PARERI TECNICI AI CONTRIBUTI PERVENUTI SUL RAPPORTO AMBIENTALE E SUL DOCUMENTO DI PIANO

Comune di Carobbio degli Angeli
Valutazione ambientale strategica del Piano di Governo del Territorio

PGT – ESTRATTO DAL DOCUMENTO DI PIANO
TAVOLA DP/2.2 – tavola delle previsioni di piano – sistema dell'urbanizzato

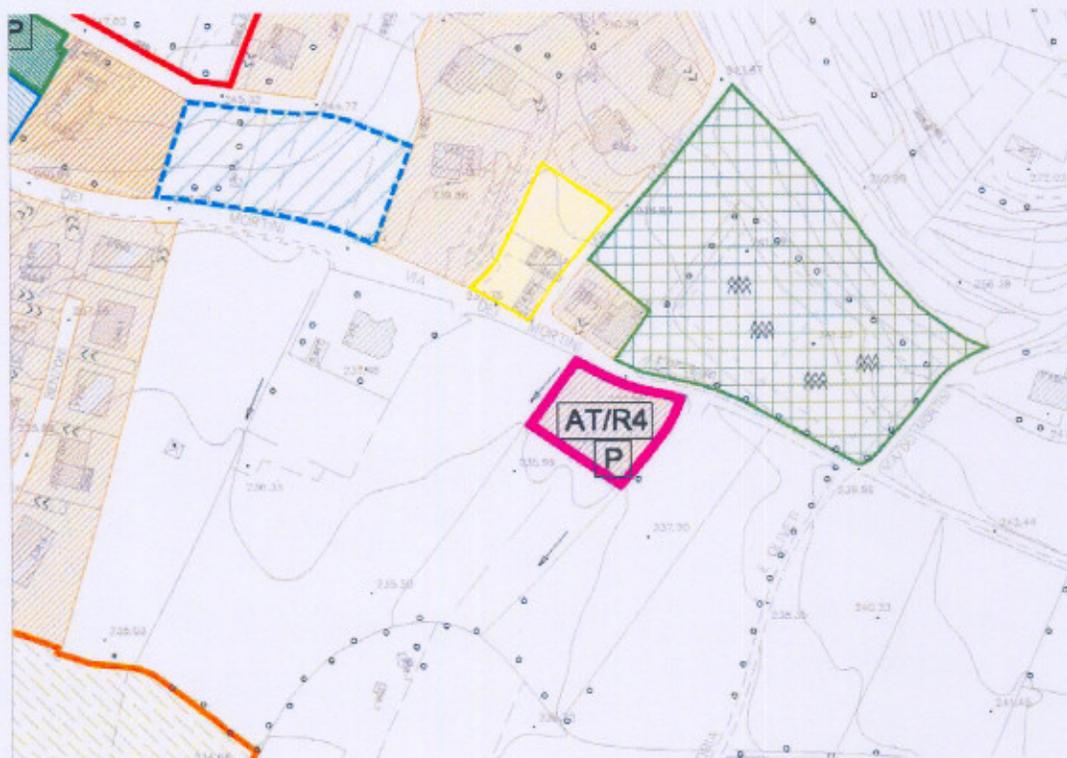
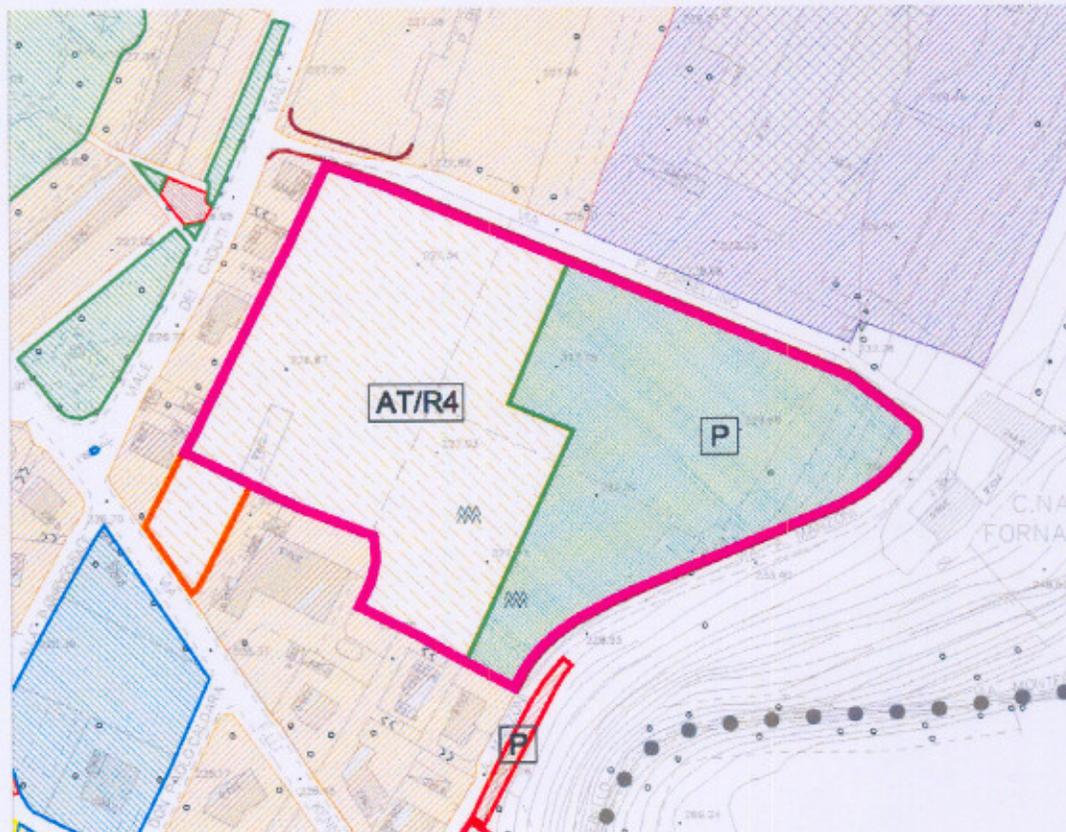
SINTESI DEL CONTRIBUTO:
Si chiede che:
venga escluso totalmente l'Ambito di trasformazione "AT/R4", sito tra via Kennedy e viale dei Caduti, da qualsiasi previsione di sviluppo urbanistico ripristinando l'attuale destinazione agricola.

PARERE TECNICO:
Si prende atto della richiesta formulata, stralciando totalmente la previsione edificatoria relativa all'ambito "AT/R4".
Nel merito si fa presente che l'ambito "AT/R4" si compone di due aree.
Oltre a quella di proprietà dei richiedenti va considerata anche l'area a "Parcheggio pubblico di progetto", posta a sud del campetto sportivo di Santo Stefano.
La previsione determinava - in applicazione al principio della perequazione urbanistica - la stretta correlazione delle due aree in sede di attuazione del discendente Piano attuativo.
Ne consegue che dallo stralcio dell'area qui trattata discende, per logica interdipendenza, lo stralcio della citata area a Parcheggio pubblico.
La nuova regolamentazione urbanistica e funzionale di entrambe le aree, che sarà oggetto delle previsioni del Piano delle Regole, terrà conto - per analogia - della classificazione nel "Sistema ambientale" delle aree finitime.

PGT – ESTRATTO DAL DOCUMENTO DI PIANO
TAVOLA DP/2.2 – tavola delle previsioni di piano – sistema dell'urbanizzato

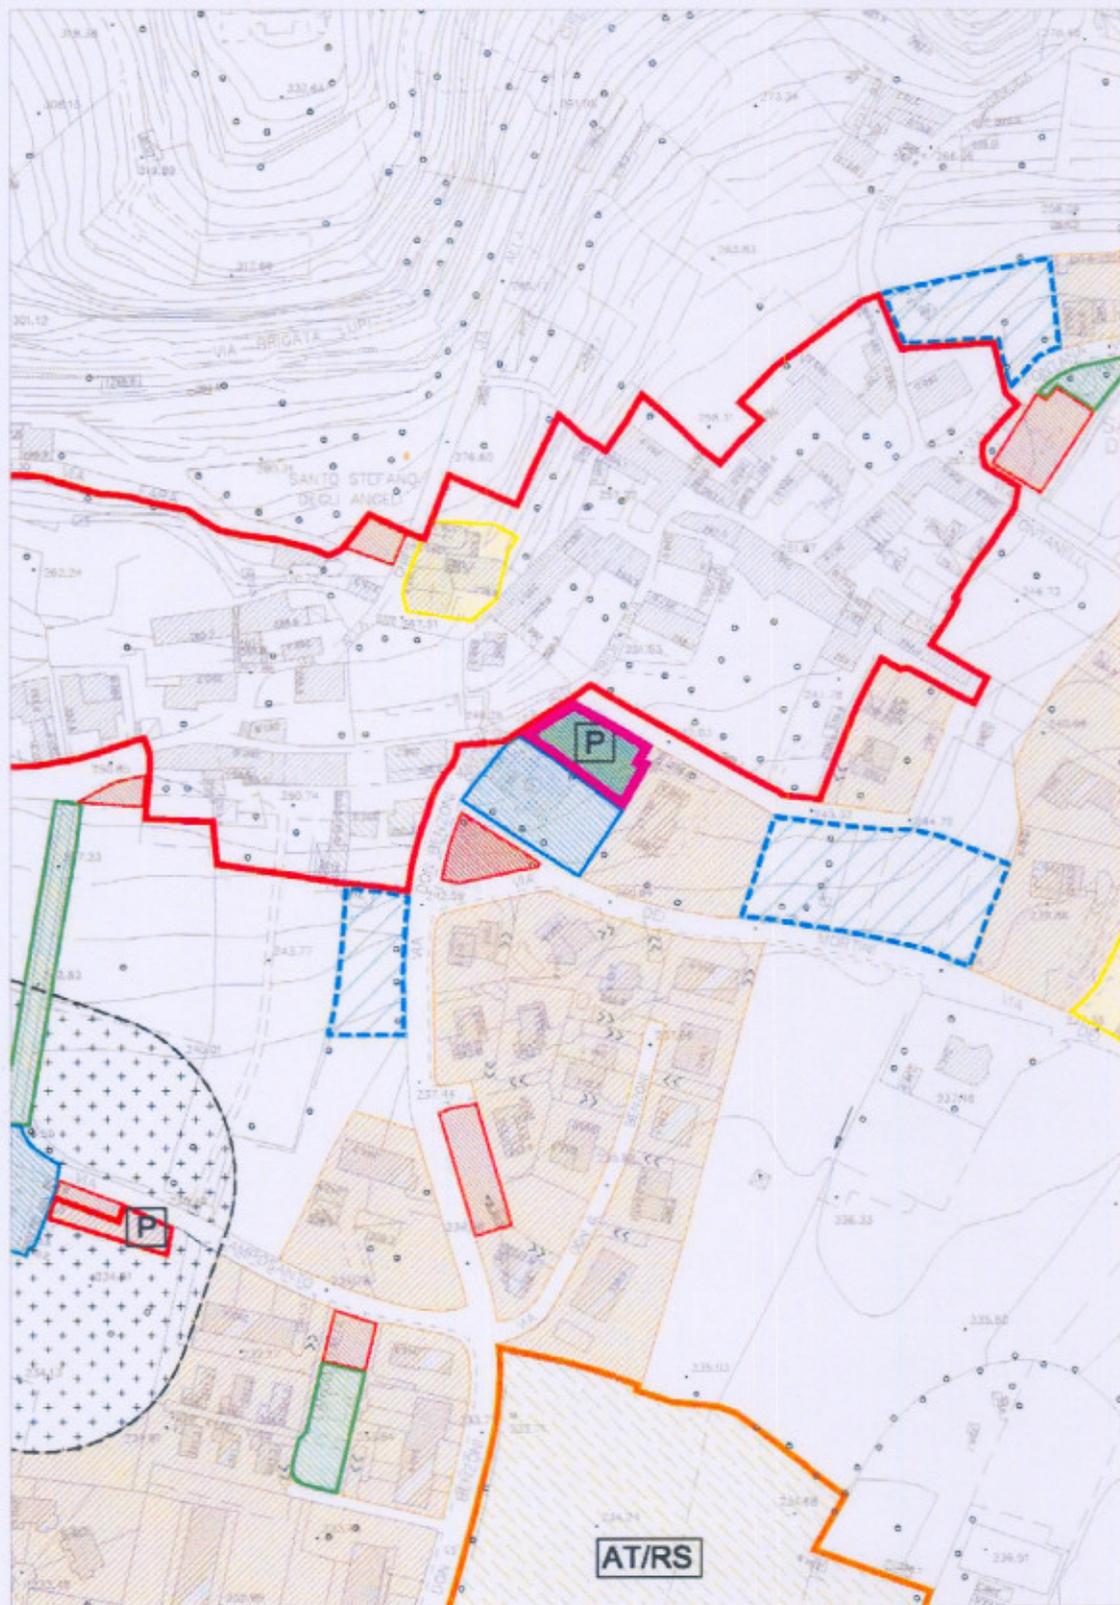
Si chiede che:
l'area di proprietà, sita in via Divisione Tridentina, classificata dal Documento di Piano come "verde attrezzato di progetto" venga riclassificata - come da PRG previgente - a zona di completamento residenziale.

Si prende atto della richiesta formulata.
L'area, non presentando particolari controindicazioni d'ordine ambientale ed essendo di fatto inserita nel tessuto urbano consolidato ed urbanizzato di Santo Stefano, verrà inclusa in sede di Piano delle Regole tra gli "ambiti residenziali di completamento - B2".

PGT – ESTRATTO DAL DOCUMENTO DI PIANO
TAVOLA DP/2.2 – tavola delle previsioni di piano – sistema dell'urbanizzato

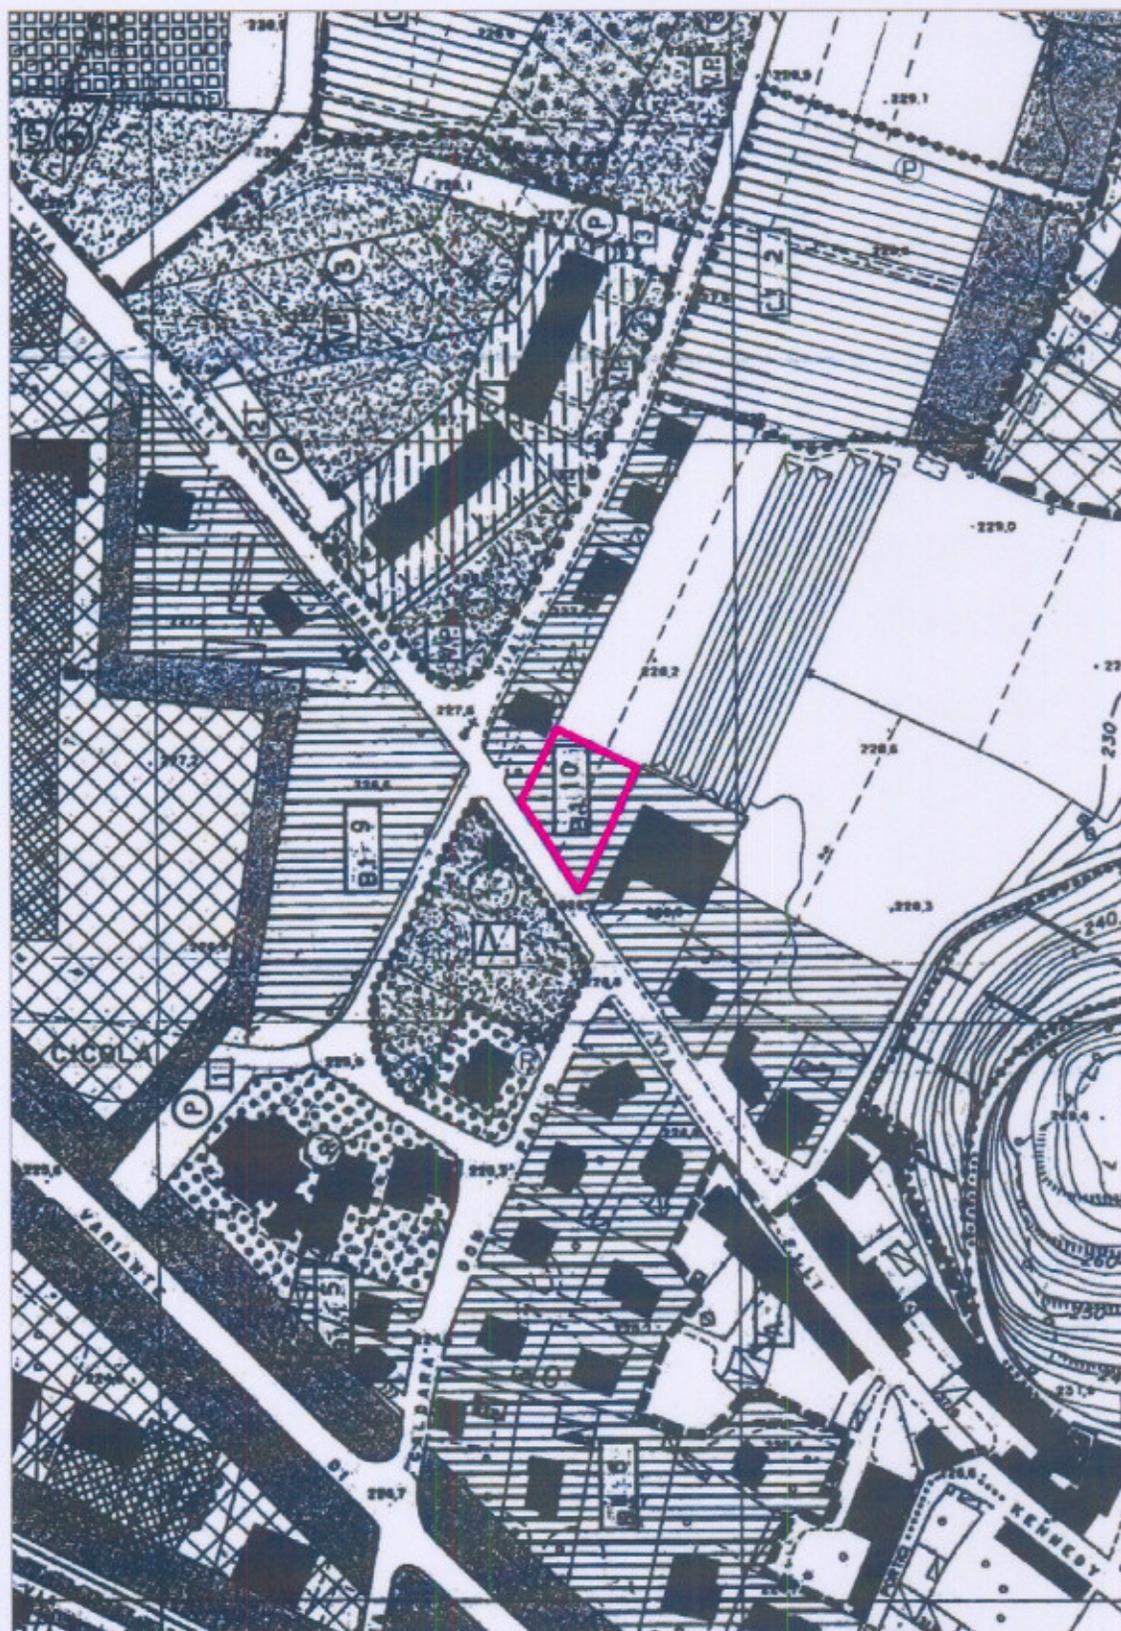
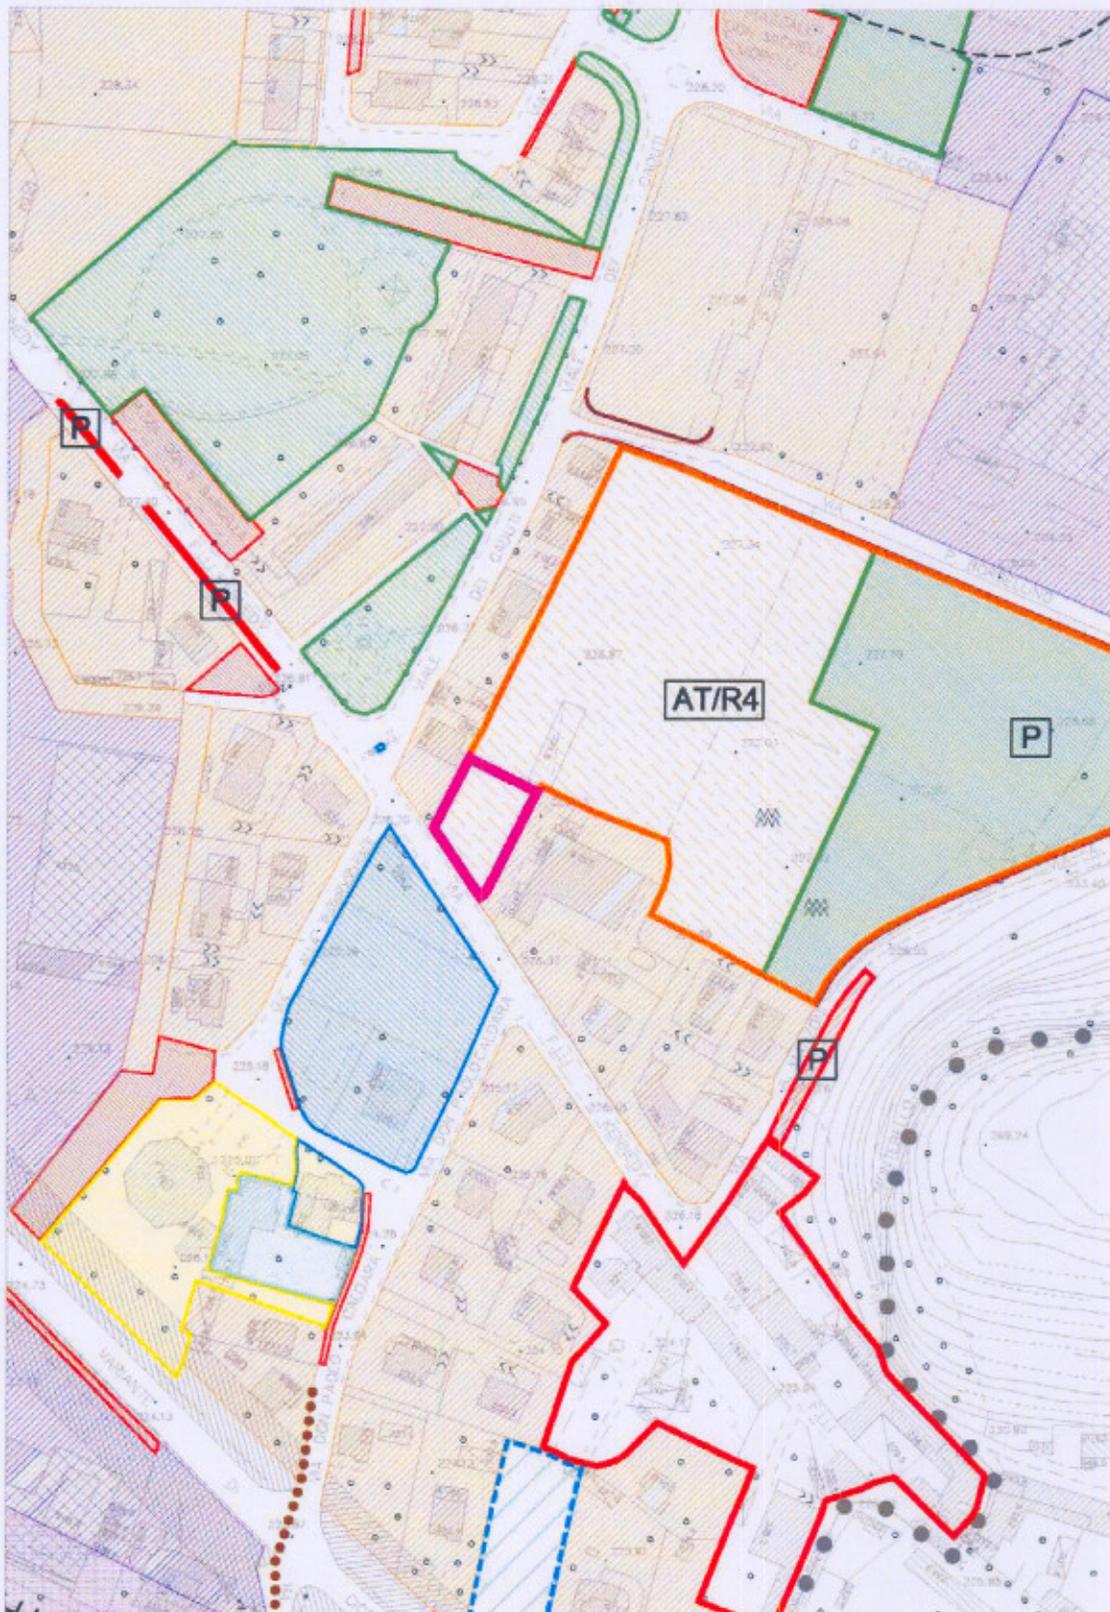
SINTESI DEL CONTRIBUTO:
Si chiede che:
l'area di proprietà, posta in via Kennedy, classificata dal Documento di Piano come Ambito di trasformazione "AT/R4" (di cui costituisce porzione di ridotta estensione), venga riclassificata - come da PRG previgente - a zona di completamento residenziale.

PARERE TECNICO:
Attesa la presa d'atto dell'istanza n. 11, si ritiene compatibile la richiesta sopra formulata.
L'area, non presentando particolari controindicazioni d'ordine ambientale ed essendo di fatto inserita nel tessuto urbano consolidato ed urbanizzato di Cicola, verrà inclusa in sede di Piano delle Regole tra gli "ambiti residenziali di completamento - B2".

PGT – ESTRATTO DAL DOCUMENTO DI PIANO
TAVOLA DP/2.2 – tavola delle previsioni di piano – sistema dell'urbanizzato

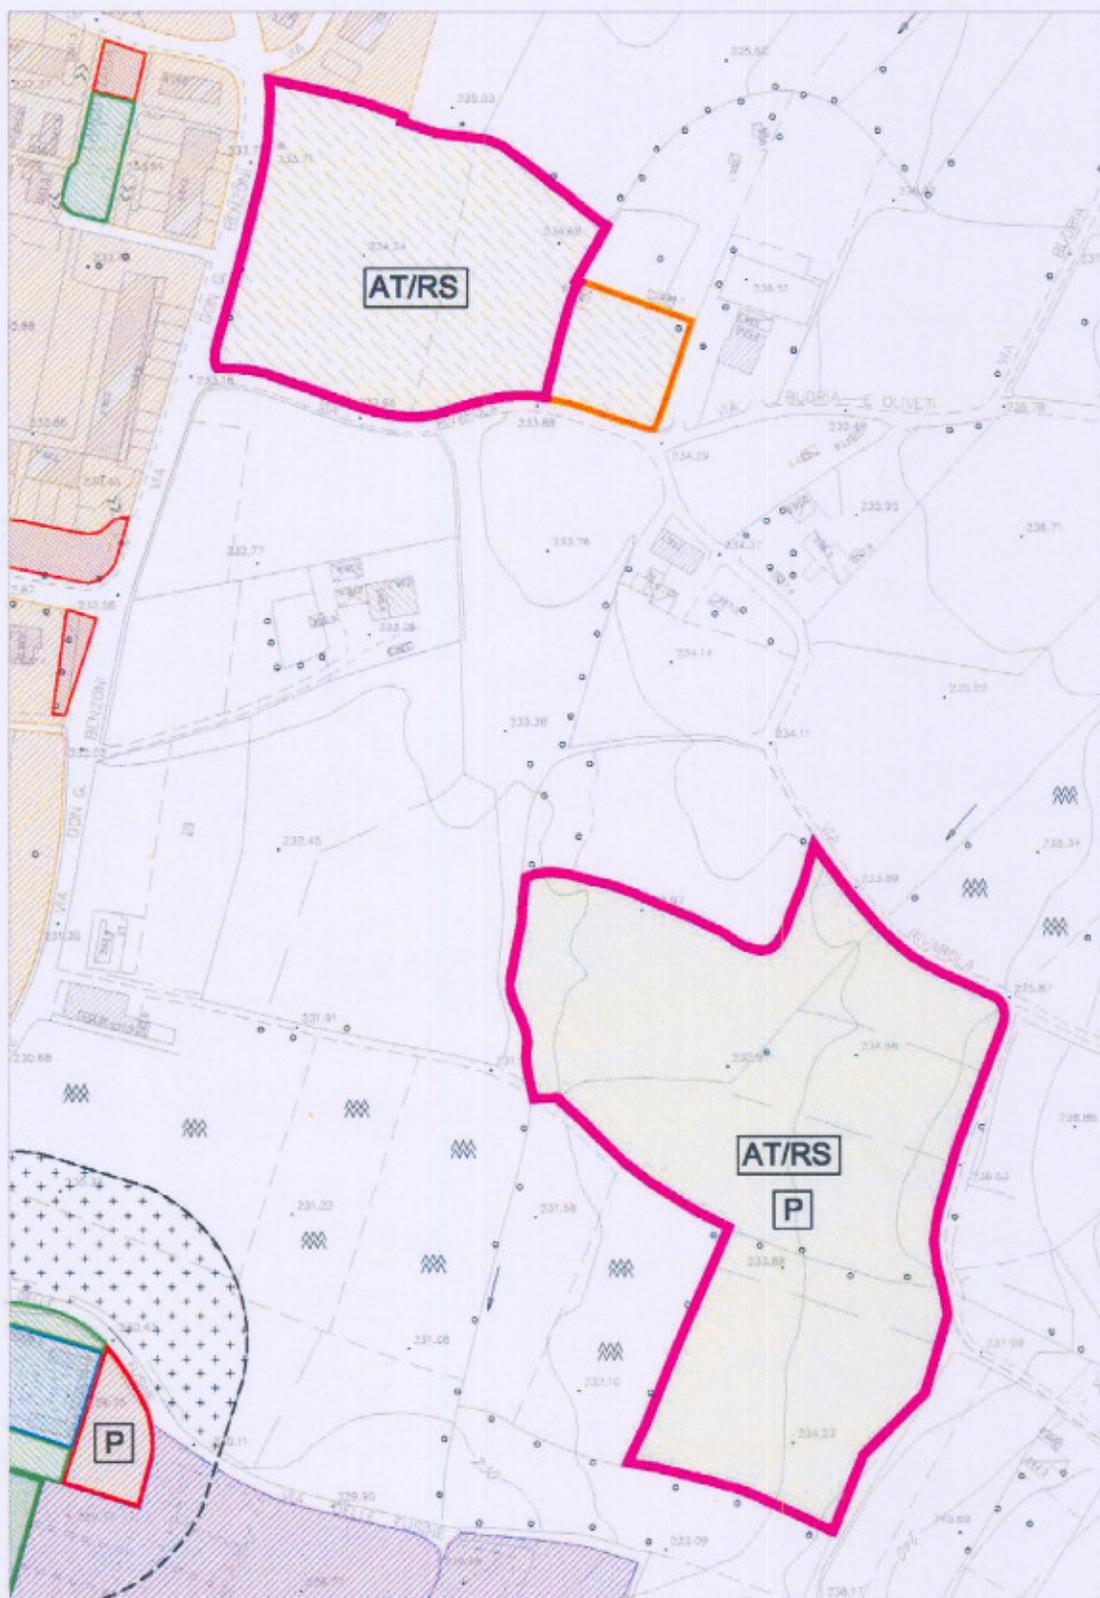
Si chiede che:
l'area di proprietà venga totalmente esclusa dall'Ambito di trasformazione "AT/RS" di via Rivarola previsto dal Documento di Piano, ripristinando l'attuale destinazione agricola.

Si prende atto della richiesta formulata, stralciando la previsione edificatoria relativa all'Ambito "AT/RS", in coerenza con quanto già determinato in risposta all'istanza n. 9.
La nuova regolamentazione urbanistica e funzionale dell'area stessa, che sarà oggetto delle previsioni del Piano delle Regole, terrà conto - par analogia - della classificazione nel "Sistema ambientale" delle aree finitime.
